# 改善箇所説明図

#### 不具合の内容

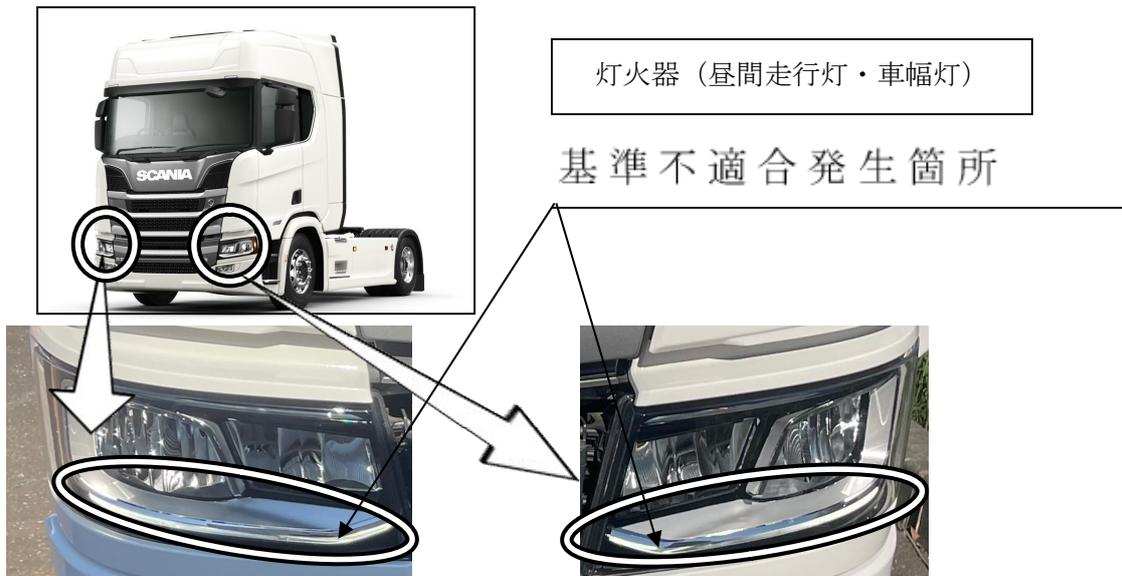
前照灯ユニットにおいて、設計検討が不十分なため、LED 構造自体で発生する熱の影響等により内部の構成部品が通常よりも早く劣化することがある。

そのため、連続使用により内部の構成部品が熱損し、昼間走行灯及び車幅灯の照度が低下して灯光の色が変化するおそれがある。

前照灯ユニット内部を点検し、構成部品が劣化している場合、前照灯ユニット一式交換。

前照灯ユニット内部を点検し、構成部品が劣化していない場合、内部の構成部品のみ対策品に交換する。

全車両、前照灯ユニット内部を点検し、昼間走行灯及び車幅灯の構成部品が劣化している場合は、当該ユニット一式を対策品に交換する。

劣化していない場合は内部の構成部品のみ対策品に交換する。
